Spisová značka: SZ 166829/2020/KUSK ÚSŘ/Čer
Č. j.: 074507/2021/KUSK

Námítky Spolku Kamýk k územnímu řízení

Dne 22.6.2021 oznámil Krajský úřad Středočeského kraje, odbor územního plánování a stavebního řádu, veřejnou vyhláškou oznámení o zahájení územního řízení Spisová značka: SZ 166829/2020/KUSK ÚSŘ/Čer, Č. j.: 074507/2021/KUSK na vydání územního rozhodnutí o umístění stavby: "**II/240 a II/101, přeložka silnic v úseku D7-D8, III. etapa**".

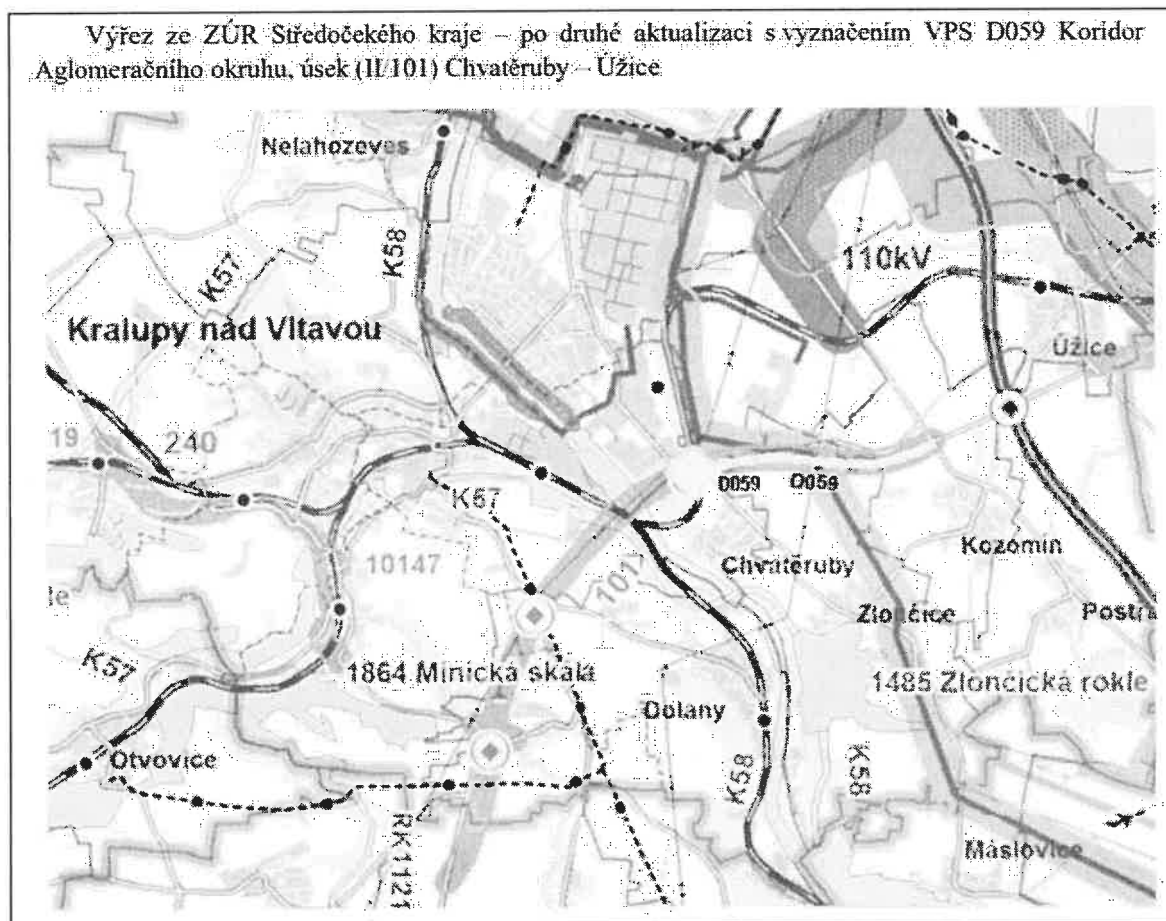
V Souhrnné technické zprávě i v grafické části předložené dokumentace k záměru je navrženo **zcela nové mimoúrovňové křížení (MÚK) u Kozomína!** Ve zprávě se uvádí:

I když se předkladatel zcela evidentně snaží vyhnout přesnému a jednoznačnému pojmenování navržených úprav v křížení se silnicí II/608 u Kozomína a snaží se v textu Souhrnné technické zprávy přesvědčovat, že jde o turbookružní křižovatku s převedením II/101 po mostním objektu jehož součástí jsou nájezdové rampy, **jedná se fakticky o zcela novou mimoúrovňovou křižovatku (MÚK) Kozomín**. Tato navrhovaná mimoúrovňová křižovatka je typická standardizovaná MÚK kosodélníkového tvaru, jehož příkladem a téměř přesnou kopií je MÚK kosodélníkového tvaru ve Stojadlech v Polsku. Viz obrázek a odkaz níže.

Namítáme, že tato **kosodélníková MÚK Kozomín** je nově navrhována v rozporu s platnými závaznými technickými normami a zejména **v rozporu s platnými ZÚR Středočeského kraje**:

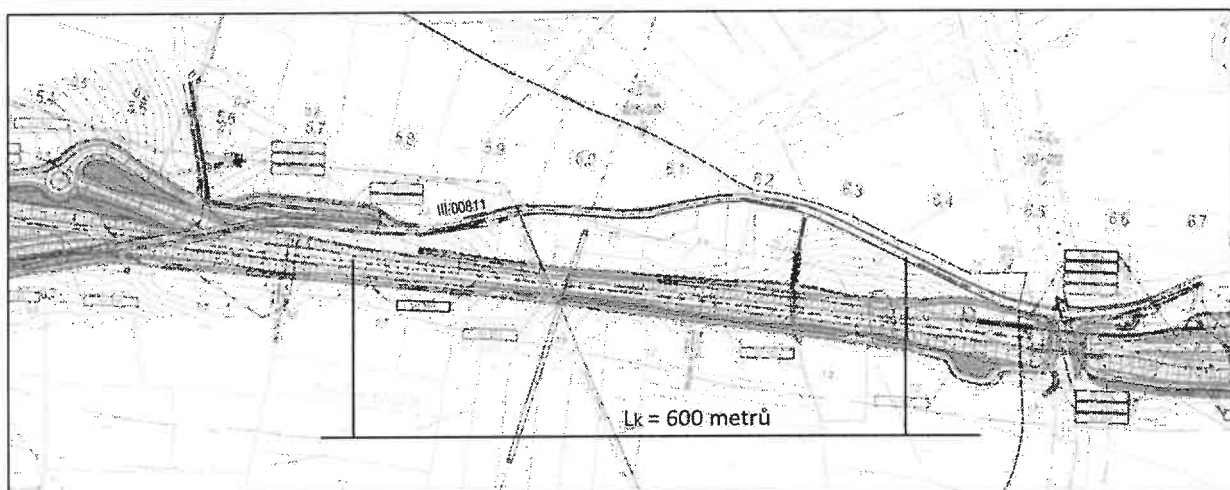
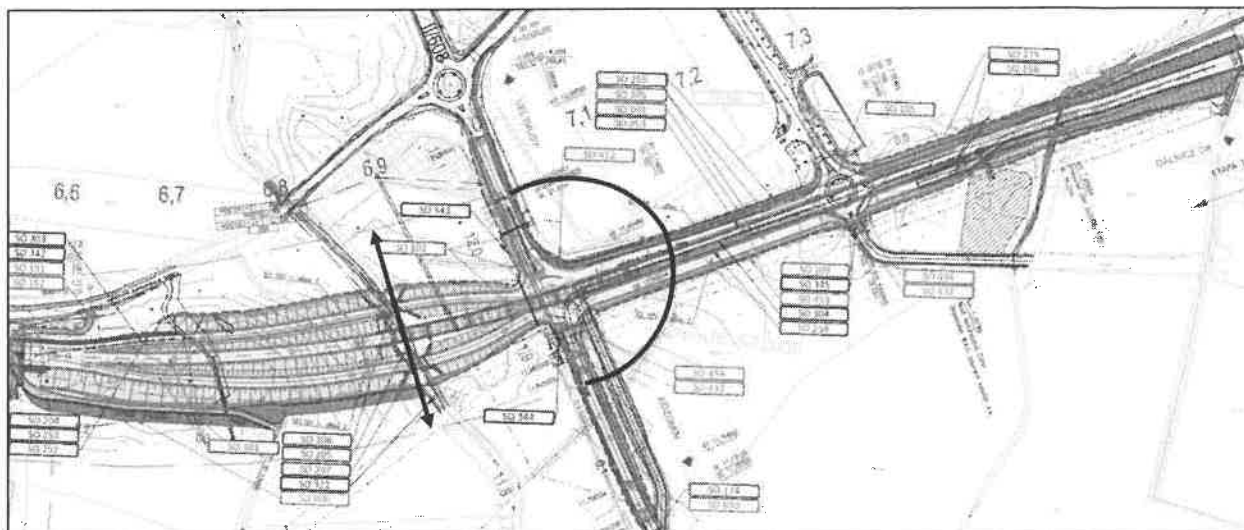
- c) Dle ČSN 73 6101, která je závazná pro projektování a navrhování křižovatek na silnicích a dálnicích, je minimální normovaná vzdálenost mezi křižovatkami 1,5 km na směrově nerozdělených silnicích II. třídy s návrhovou rychlostí 80 km/h, což je případ tohoto záměru silnice II. třídy v kategorii S 9,5/80.

Z grafické části předložené projektové dokumentace k tomuto záměru však plyne, že projektant a žadatel navrhl vzájemnou vzdálenost MÚK Chvatěruby s novou MÚK Kozomín ve vzdálenosti pouze 600 metrů, tj. pouze 40% minimální normované vzdálenosti! Předložená dokumentace je tak v rozporu s ČSN 73 6101, která je závazná pro projektování a navrhování křižovatek na silnicích a dálnicích a v rozporu s dokumentací EIA, která byla projednávána již od roku 2015.

Územní plán obce Chvatěruby

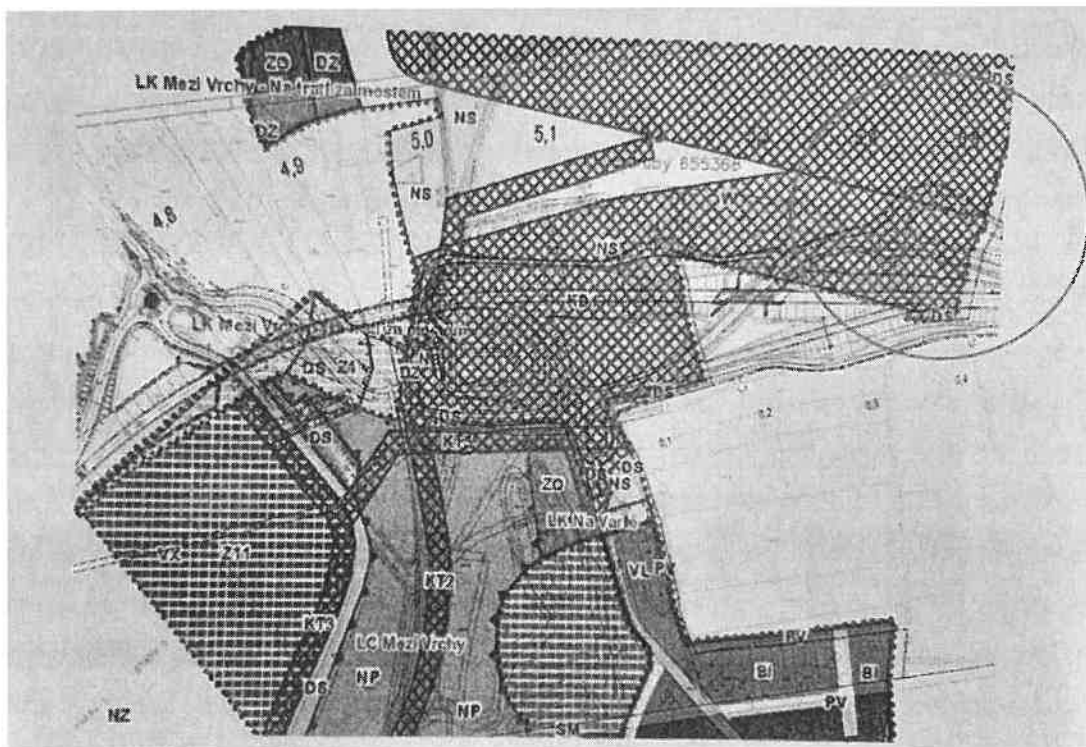
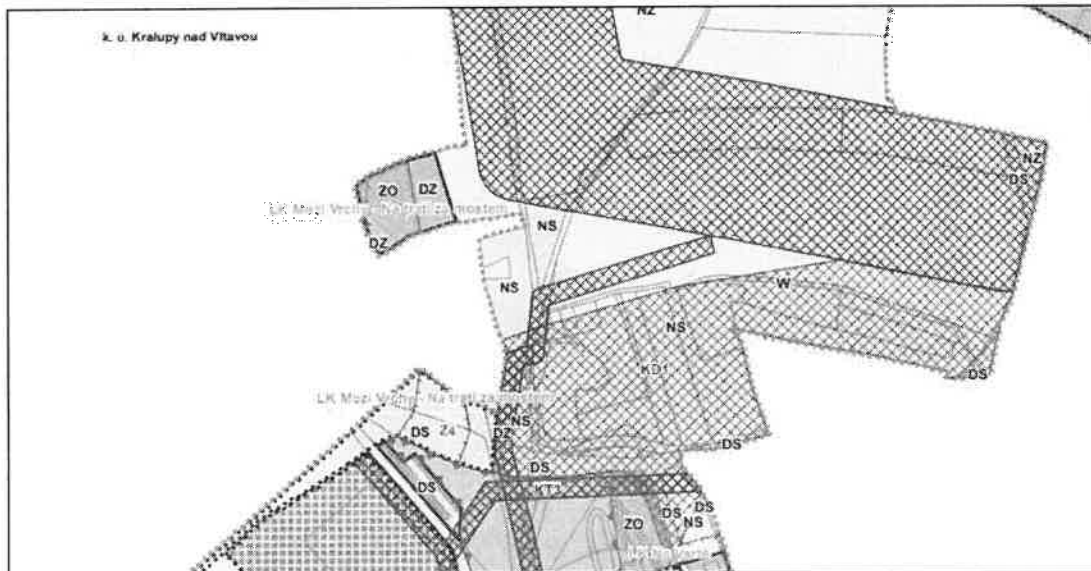
V odůvodnění tohoto závazného stanoviska MÚKV nepravdivě uvádí, že záměr je v souladu s územním plánem obce Chvatěruby. I z odůvodnění tohoto stanoviska a v něm přiloženého obrázku je zřejmé, že navržená komunikace zasahuje do ochranného pásma ropovodu Družba KT1, když tak není dodržen územním plánem obce Chvatěruby ochranný pás široký 25m. V bodu 2.3.3. 3 Technická infrastruktura v odůvodnění územního plánu obce Chvatěruby je přesně uvedeno: „Územní plán tento koridor zpřesňuje vymezením koridoru KT1 s ohledem na hodnoty a limity území a s ohledem na návaznost na sousední obce v jednotné šířce 175 m (150 m napravo a 25 m nalevo od stávajícího vedení) s ohledem na další limity území. Koridor KD1 pro umístění stavby D059 – úsek Chvatěruby – Úžice byl vymezen v minimální šířce 145 m, což je šířka dostačující pro výstavbu silniční komunikace včetně všech doprovodných staveb a zařízení.“

Dle našich měření je navíc příjezdová komunikace k nově navrženému kruhovému objezdu u MÚK Chvatěruby navržena ve vzdálenosti pouze 6 metrů od potrubí ropovodu Družba v rozporu se stanoveným koridorem územního plánu obce Chvatěruby pro ochranu území této veřejně prospěšné stavby ropovodu Družba. (Příloha č. 2)

Současně je tato silnice navržena i mimo vymezený koridor KD1 - Aglomerační okruh: úsek (II/101) Chvatěruby – Úžice v územním plánu obce Chvatěruby. Přesto je ve stanovisku MÚKV
